## Heißfilm-Luftmassenmesser (HFM)

E38, E39, E46 / mit M47, M57

Grafik1:  
Letzte Version des Luftmassenmessers.

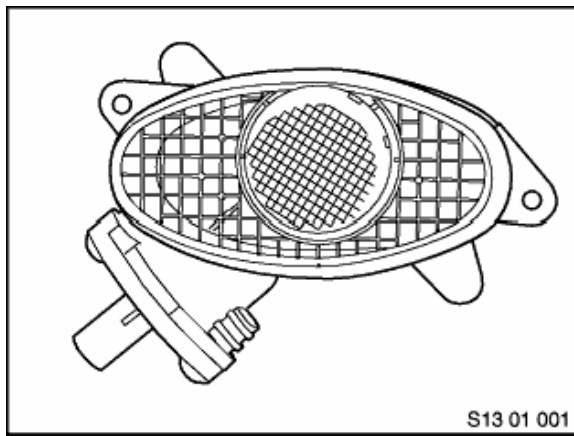
Die letzte Version des Luftmassenmessers, TN 13 62 7 787 076, ist an dem Schutzgitter zur Ablenkung der Schmutz- und Feuchtigkeitspartikel zu erkennen (Grafik 1).

Diese Variante ist rückwirkend an allen E38, E39 und E46 mit M57-Motor sowie an allen E39 und E46 mit M47-Motor verbaubar, wenn zusammen mit dem Verbau der aktuelle Datenstand der DDE programmiert wird.

Wird die Programmierung nicht durchgeführt, werden im DDE-Steuergerät die Luftmengensignale fehlinterpretiert mit Auswirkung auf Motorleistung und Abgasverhalten.

Bei der Neuprogrammierung des DDE-Steuergerätes muss wie bei einem Steuergerätetausch vorgegangen werden, wobei das vorhandene Steuergerät **nicht** ersetzt wird:
